Aan	Meernbrug	Datum	3 april 2026
		Van	Cees Verbokkem/Job Steneker (OV-alliantie)
Onderwerp	Medegebruik busbaan Rijksstraatweg	Telefoonnummer	
		E-mail	c.verbokkem@utrecht.nl
		Bijlagen

Figuur 1 Typisch verkeersbeeld avondspits (donderdag), bron: Google Maps

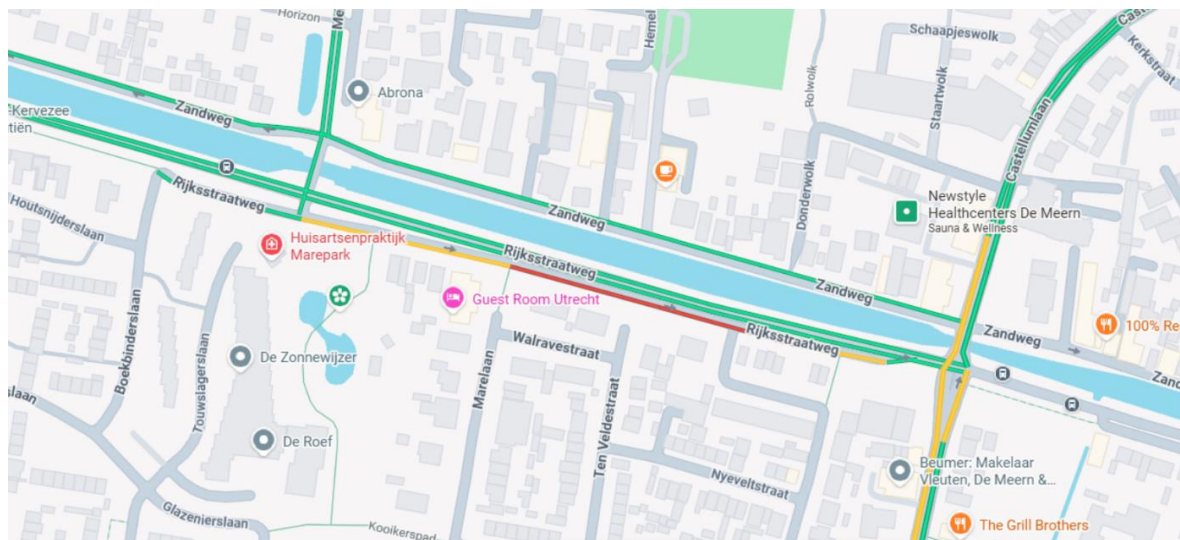
1. In het rapport van DTV en Goudappel wordt niet gekeken naar de effecten op het busverkeer. Hoewel de aantallen auto's per dag niet hoog zijn (1.400), laten typische verkeersbeelden (bron: Google Maps) zien dat er momenten zijn dat het autoverkeer vertraagt rondom beide bruggen.

Op de afbeeldingen is te zien dat op de Rijksweg tussen de Meernbrug en Regenboogbrug op meerdere momenten opstoppen ontstaan. Deze route wordt bereden door lijn 28 en 29. Lijn 28 is de drukste buslijn in de provincie Utrecht en rijdt vrijwel volledig over vrijliggende infrastructuur. Lijn 29 is met ingang van de nieuwe concessie omgevormd tot U-Link-lijn en wordt steeds meer gebruikt. Ook is deze lijn in de BRT-aanpak van de provincie opgenomen en wordt verkend hoe deze lijn versneld kan worden. Het is dan ook van belang dat deze op de gehele route zo weinig mogelijk vertraging oploopt. Vanuit doorstroming wordt dan ook geadviseerd geen oplossing te vinden die mogelijk de bus kan vertragen. Zoekverkeer of afremmend verkeer op de busbaan kan zorgen voor vertraging op beide lijnen, wat zich kan doorzetten naar de gehele lijn. Het toevoegen van autoverkeer kan alleen onder voorwaarde dat het busverkeer op geen enkel moment afgeremd hoeft te worden. Hiervoor moet extra infrastructuur (rechtsaf de brug op) gerealiseerd worden, waar nu geen ruimte voor beschikbaar is.
